NOTA TÉCNICA CT-GRSA nº 06/2020

Assunto: Análise técnica do documento “VOLUME 11 – APLICAÇÃO DO PLANO DE MANEJO DE REJEITO NO TRECHO 15. Fevereiro/2020”, em atendimento a Nota Técnica CT-GRSA 01/2019 e referente ao item 11 do eixo prioritário 1, no âmbito do processo judicial 69758-61.2015.4.01.3400

Figura 3: Gráfico de valores médios mensais do monitoramento de turbidez no ponto Baixo Guandu - Doce 11. Fonte *Volume 11 - Plano de manejo de rejeitos do Trecho 15, Golder Associates (2020)*

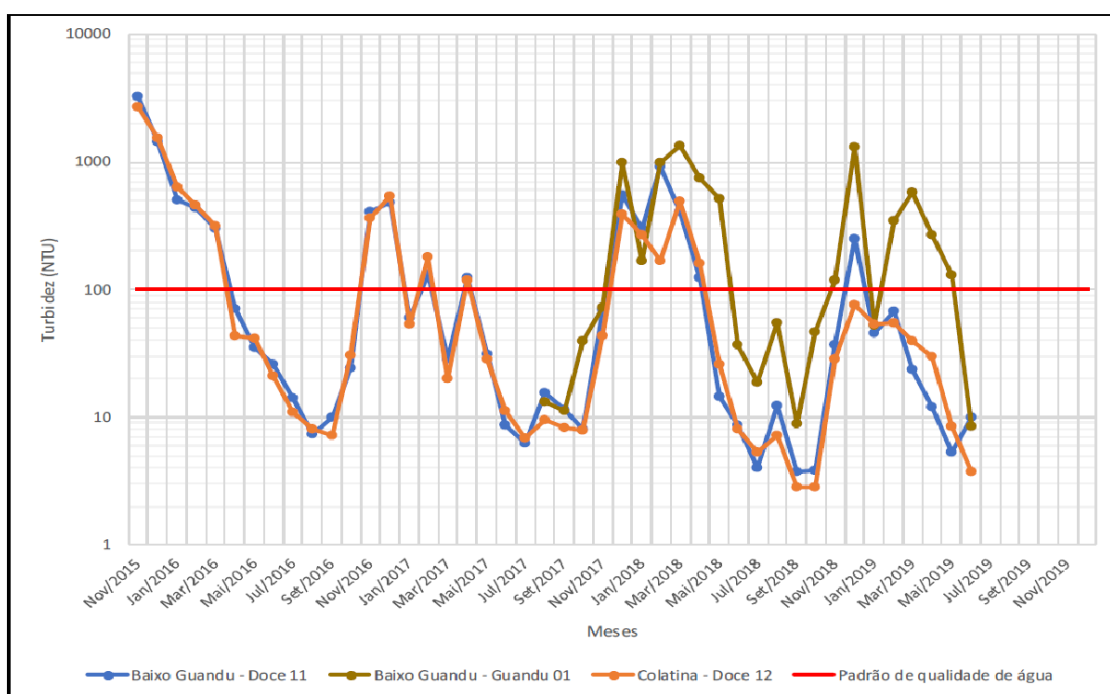
Adicionalmente, observa-se nesse mesmo período em vários momentos valores de turbidez médios no ponto “Colatina – Doce 12” superiores ao “Baixo Guandu – Doce 11”, o que pode indicar uma contribuição relevante desse tributário na turbidez do Rio Doce a partir do período chuvoso de 2017/2018.

A partir da análise do gráfico, pode-se concluir exatamente a informação inversa à apresentada, que há diversos momentos em que o rio Guandu apresenta picos de turbidez, porém, o ponto Doce 12 se encontra com turbidez menor que o Doce 11, “podendo-se concluir que este tributário não apresenta contribuição relevante para o rio principal”, baseado no mesmo gráfico.

As duas informações coexistem no mesmo gráfico e, neste caso, uma análise quantitativa, como por exemplo a frequência com que esses eventos ocorrem e perduram (meses ou dias), tornaria

a afirmação muito mais assertiva.

Recomendação 07: É recomendado a revisão das informações apresentadas para evitar o conflito de afirmações.

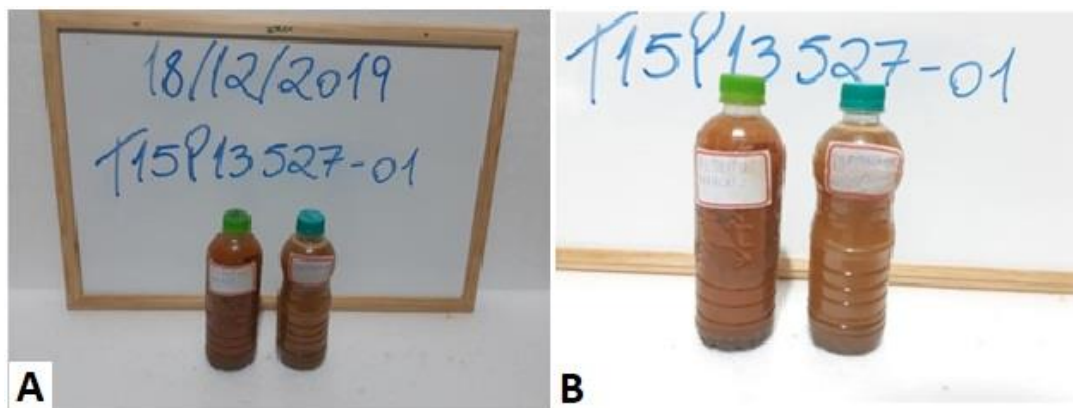
Já no contexto extracalha em propriedades, por exemplo, os pontos T15P13527 e T15P29273 possuem uma grande quantidade de material argilo-siltoso próximo à margem, sendo que o texto descritivo informa que em todos os pontos coletados em extracalha e próximo ao rio Doce resultaram em granulometria de areia.

Além disso, ao analisar os anexos, principalmente do ponto T15P13527, constata-se que as

amostras são compostas por argilas de coloração marrom e nelas foram realizadas o “teste de mistura”. Ao analisar a amostra T15P13527-1, que é a amostra mais próxima do rio Doce é evidente que o teste realizado mostra a presença do rejeito, conforme a figura 8.

Cabe destacar que foi identificado rejeito no ponto T15P13527 pela empresa Worley, no ano de 2018. Além disso, este ponto está inserido na mancha de inundação de 2016 com o TR de 2 anos (figura 9). Ressalta-se que a mancha de inundação da cheia de 2016 elaborado pela SRK (2019) com o TR de 2 anos não condiz com a realidade por ser um dado subestimado, conforme relatado no item 3.1.4.

Sendo assim, constata-se que concentrações características do rejeito, mesmo que inferiores à 100% de rejeito, foram desconsideradas do documento final e destoam da realidade do campo, dos

Recomendação 08: A Fundação Renova deverá revisar todos os dados brutos e indicar quais amostras possuem indícios de concentração de rejeito e a estimativa de concentração, conforme demonstrado no “teste de mistura”.
